El Servicio de Evaluación Ambiental junto con saludar adjunta respuesta a Consulta de pertinencia referida al proyecto "Ajuste de línea de evacuación eléctrica Parque solar Meco Chillán RCA N°66/2019".

MAT: RESPUESTA A CONSULTA DE PERTINENCIA DE PARQUE SOLAR MECO CHILLÁN SPA., REFERIDA AL PROYECTO “AJUSTE DE LÍNEA DE EVACUACIÓN ELÉCTRICA PARQUE SOLAR MECO CHILLÁN RCA N°66/2019”.

RESOLUCIÓN EXENTA

Figura N° 1. Receptor R2, trazado original y proyectado.
Fuente: Figura 1. Anexo 2 Estudio de Ruido.

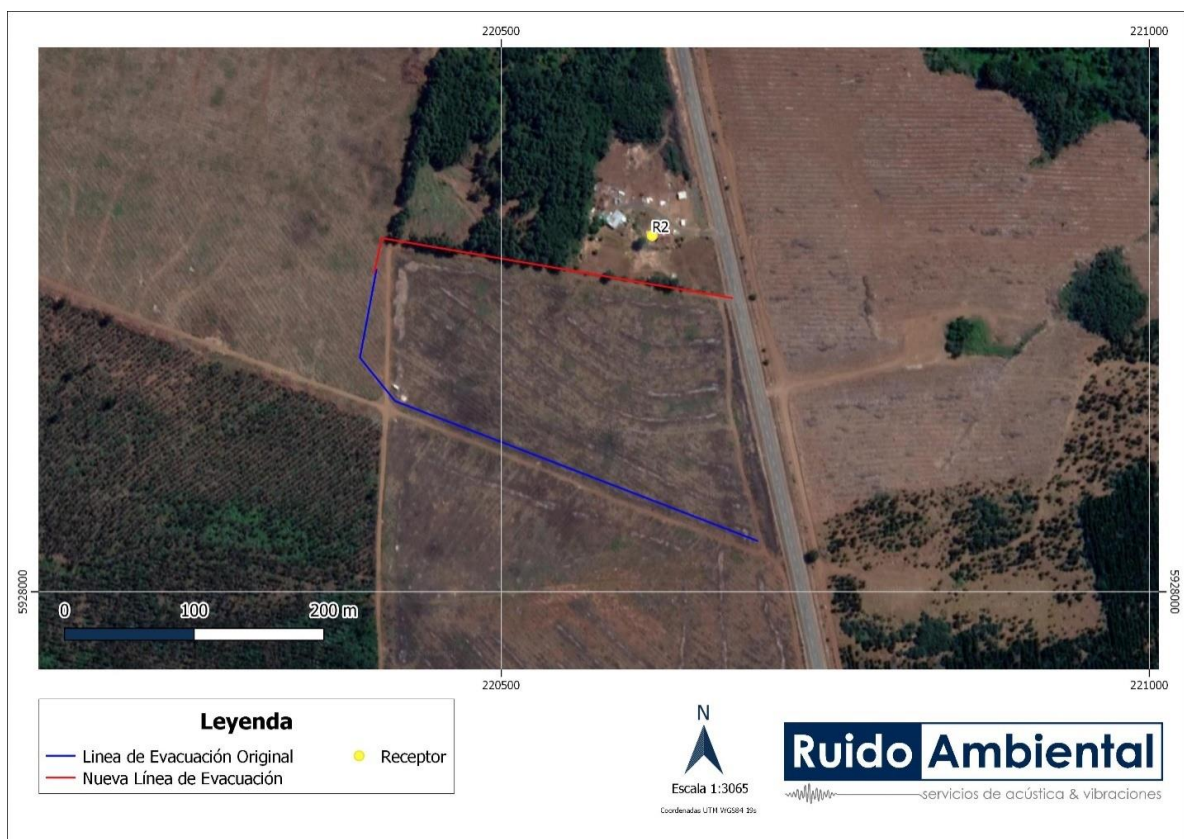
La cual consiste en la actualización de la línea de base de ruido, presentada en la DIA “PROYECTO PARQUE SOLAR MECO CHILLAN”. Lo anterior, debido a que, se modificará la localización del trazado de la Línea Eléctrica de Media Tensión del Proyecto Original.

En síntesis, las modificaciones que se presentan corresponden a una actualización de la línea base de ruido asociada a la nueva localización del trazado de la Línea Eléctrica de Media Tensión del Proyecto Original, en donde se realiza una estimación y evaluación de los niveles de ruido hacia el receptor más cercano de las obras. Las fuentes de ruido para la Fase de Construcción se consideran los frentes de trabajo, además, contempla la construcción de la línea eléctrica y los Niveles de Presión Sonora (NPS) de emisión de cada maquinaria y del frente total.

Cabe indicar que la evaluación de origen del componente ruido, en la DIA, consideró 4 puntos receptores, los cuales no se vieron aumentados dado a la nueva localización del trazado. Sin embargo, se realizó una estimación y evaluación de los niveles de ruido hacia el receptor R2, debido que es el más cercano al nuevo trazado.

En cuanto a los resultados, una vez tomadas las medidas en terreno, se realizó la modelación, cuyo modelo de proyección de niveles sonoros incluyó las características propias del entorno del Proyecto relacionadas con la propagación sonora, como topografía del lugar, zonas de arboledas y edificaciones presentes en el entorno de emplazamiento del Proyecto. Los resultados obtenidos del receptor R2 sobre el nivel de ruido en la etapa de construcción del proyecto, detallan la superación del límite permisible diario, estimando 63 dBA durante la fase de construcción, según los parámetros establecidos en el D.S. 38/11 MMA.

Figura N° 3. Esquema de barrera acústica modular tipo corchete.
Fuente: Figura 1 Anexo Medidas de Control.

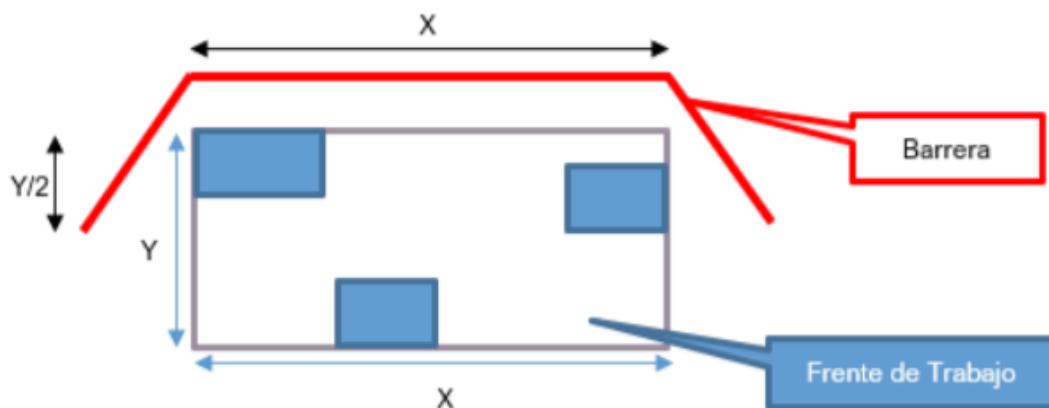
Debido a la superación de los niveles de ruido establecidos en el D.S. 38/11 MMA, durante la construcción de la línea eléctrica de media tensión, se implementará una **barrera acústica**

modular tipo corchete móvil, que actúe como semiencierro para todo el frente de trabajo, por el costado norte del trazado de la línea. Esta barrera irá avanzando en conjunto con el frente de trabajo a lo largo de toda la LE, instalada por el costado norte. Dichas barreras tendrán una altura de 2,4 metros y tendrá una longitud tal que abarque todo el frente de trabajo y tendrá una pestaña (que compone el “corchete”) por cada lado, de una longitud de 2,4 metros que cubra, al menos, la mitad del ancho del frente de trabajo.

En relación con la materialidad de estas barreras, se deberá respetar la densidad superficial igual o superior de 10 kg/m², tales como tablero OSB (15 mm), mientras que las juntas de los paneles que conformen la barrera serán herméticas tanto entre ellas como la unión con el piso, de modo que no se generen fugas y se pierda efectividad.

Al proyectar los niveles de ruido del receptor R2 con la medida de control implementada se logra el cumplimiento de los límites permisibles diurnos para la fase de construcción, establecidos en el D.S. 38/11 MMA respecto a los niveles máximos de ruido. Más detalle se presenta en la carta de consulta de pertinencia, Anexo 2. Estudio de Ruido y Anexo Medidas de Control.
